[REDACTED]  
Von: [REDACTED]  
Gesendet: Donnerstag, 10. April 2008 15:10  
An: [REDACTED]@gmx.net  
Betreff: Erlaubnis Antrag Wasserrecht für neuen Brunnen, Schreiben vom 27.03.08

**Struktur- und Genehmigungsdirektion Nord,  
Regionalstelle Wasserwirtschaft, Abfallwirtschaft, Bodenschutz, Montabaur**

Betr.: Erlaubnis Antrag zur Grundwasserentnahme für Brauchwasserzwecke  
Vorg.: Erlaubnis Versuchsbohrung Kreisverwaltung Neuwied  
AZ.: 6/10-63-410/07

# Ausbau

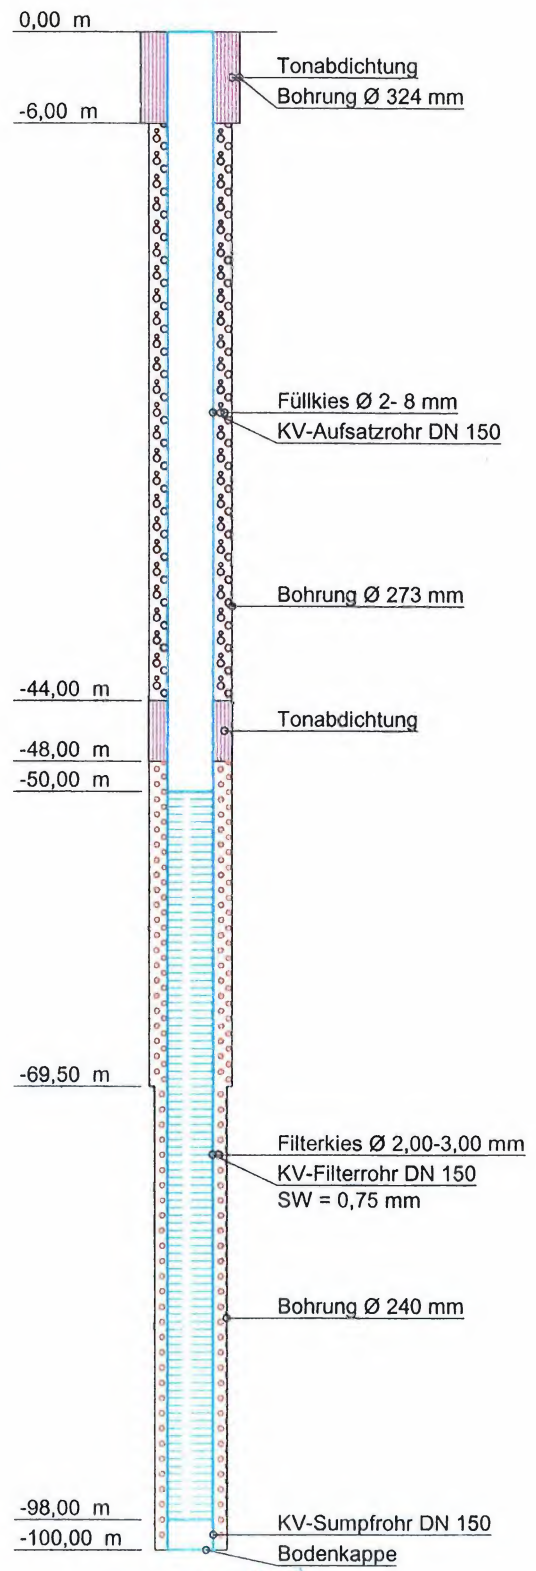
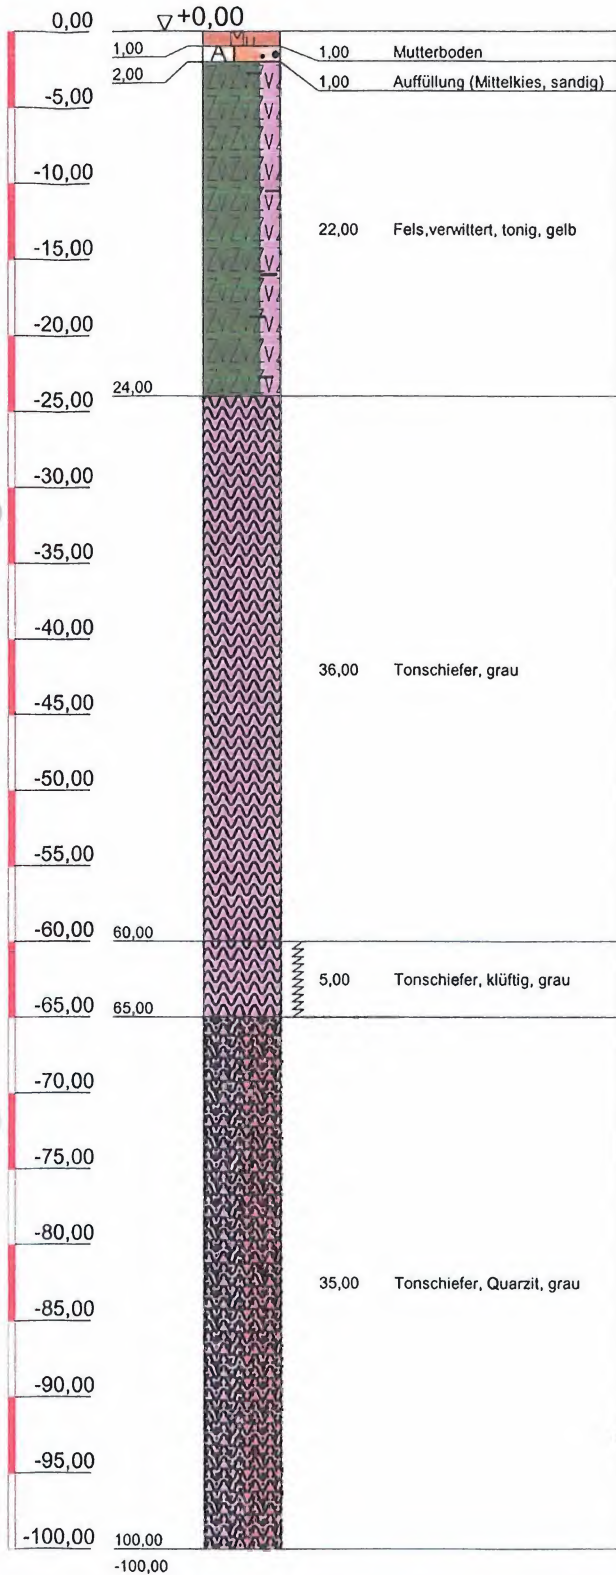
3) Neben der schematischen Darstellung des Brunnenkopfes in der Brunnenausbauzeichnung ist noch eine echte Darstellung des Brunnenkopfes vorzulegen. Ergänzend hierzu wäre ein Foto des Brunnenkopfes hilfreich.
